Gara a procedura aperta per l'affidamento dell'appalto integrato per la progettazione esecutiva e i lavori relativi alla riqualificazione dell'impianto audio del Palazzo dello Sport [CIG 937718168E – CUP B21B21004780007]

Chiarimento n. 2

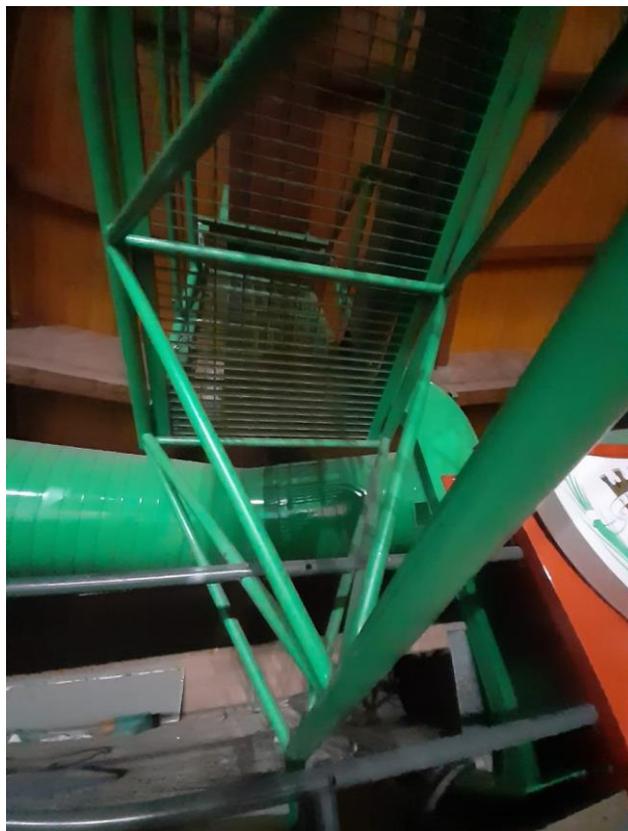
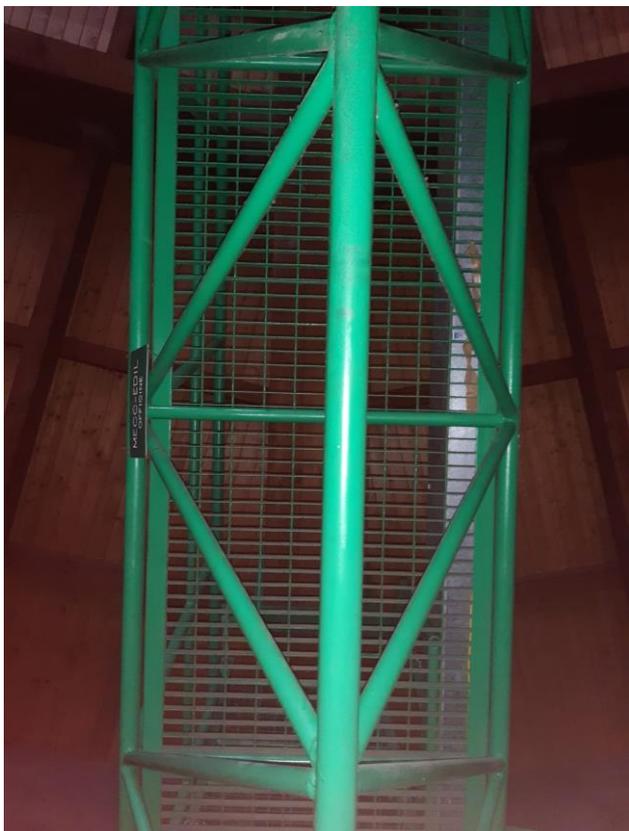
- *É possibile avere delle indicazioni dimensionali precise sulla passerella ad anello? In particolare diametro interno, esterno, sezione della struttura e altezza dal parterre?*

Indicativamente le misure sono le seguenti:

- diametro esterno: 31,00 m;
- altezza dal parterre (sotto tubolare inferiore): 14,80 m;
- altezza dal parterre (sotto parte calpestabile): 15,60 m;
- larghezza passerella (esterna): 0,95 m;
- larghezza parte calpestabile (interna): 0,85 m.

Le misure dovranno essere oggetto di verifica in fase di progetto esecutivo.

Si riporta di seguito documentazione fotografica esplicativa:
